# E16 Utbedringsstrekning Ulnes til Einang

Sammendrag av merknader etter offentlig ettersyn av  
planforslaget

Dato: 19.04.2020

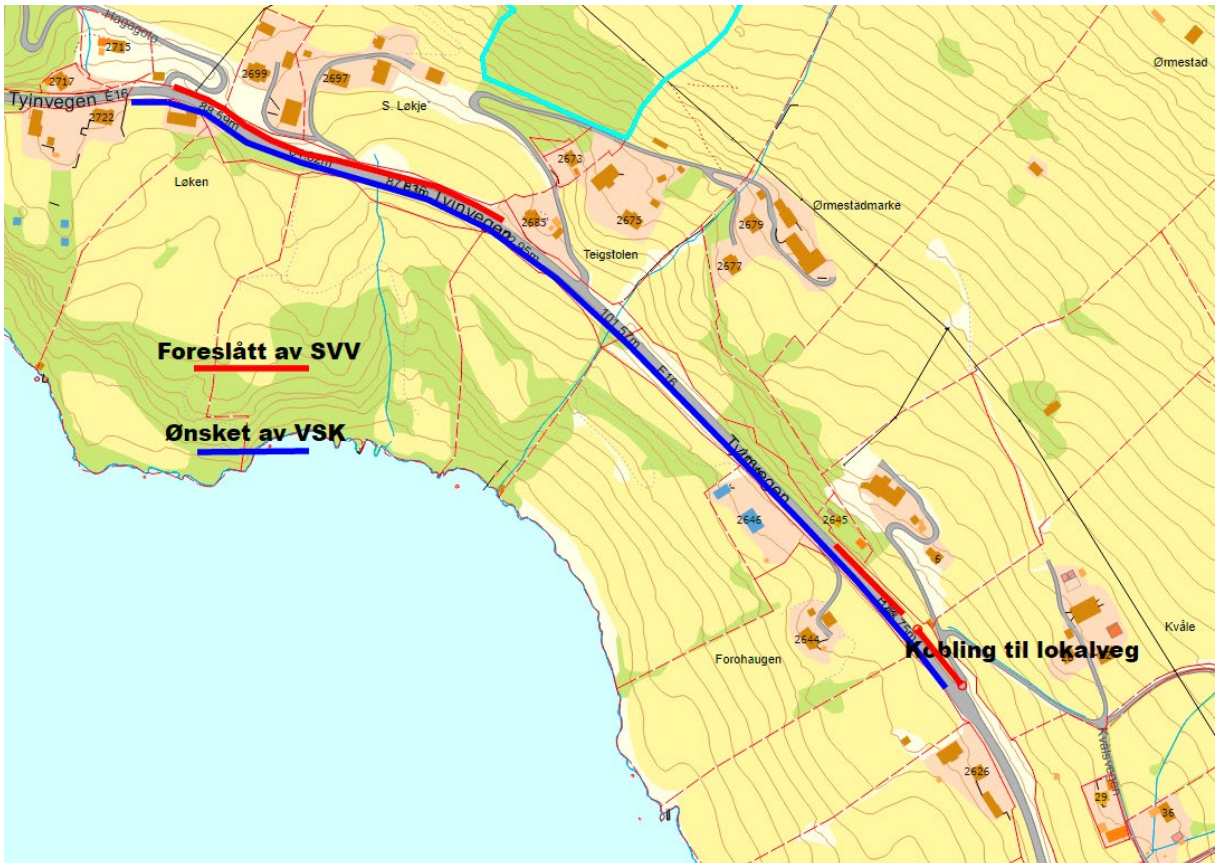
Ein registrerer at det er ein del manglar ved definisjon av avkjørsle-piler, som t.d. berre ein avkjørsle ved rasteplassen ved Kvåle, inga avkjørsle til garden som Kjøs-Egge har kjøpt osv.

Dette er mindre endringar som betyr lite i høyringsprosessen, og ein ber SVV rydde opp i dette.

Vidare legges det opp til einsidig busslomme på E16 ved Lomen Stavkyrkje. Her er det sett av eit større trafikkareal /anna veggrunn som kan nyttas til fleire tiltak – rasteplass/areal for buss som venter på vidaregåande elevar som skal opp Ellestadvegen osv. Enn så lenge det ikkje føreligg ei detaljskisse som definerar nøyaktig korleis dette skal løysast, avventer ein difor denne delen. Dette er noko ein kan diskutere med SVV i byggefasen.

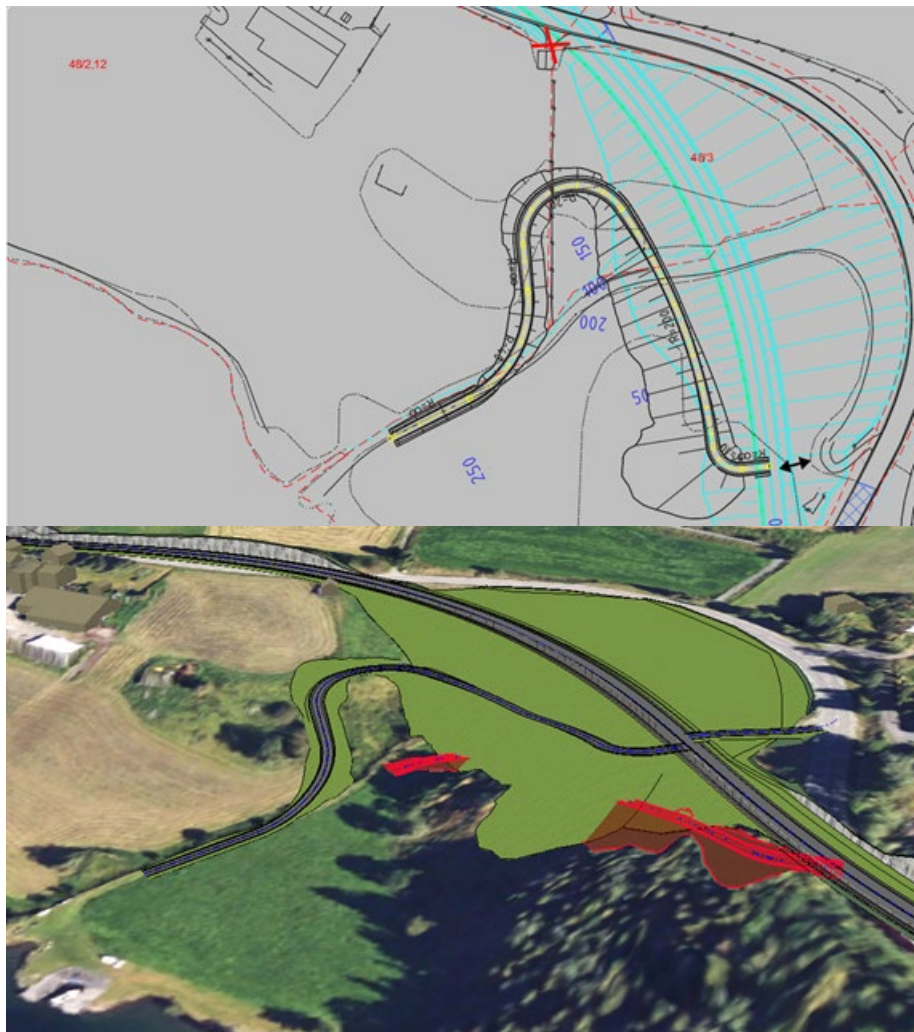
*Vi har sett på siktlinjer hvis du som fotgjenger står ved de to avkjøringene på hver sin side av ny E16.*

- *Avkjøringen i P26400 vil ha sikt nordover på over 300 m og sikt sørover på ca 130 m*
- *Avkjøringen i P 26460 (ned mot fjorden) vil ha sikt nordover på over 360 m og sikt sørover på ca 150 m*
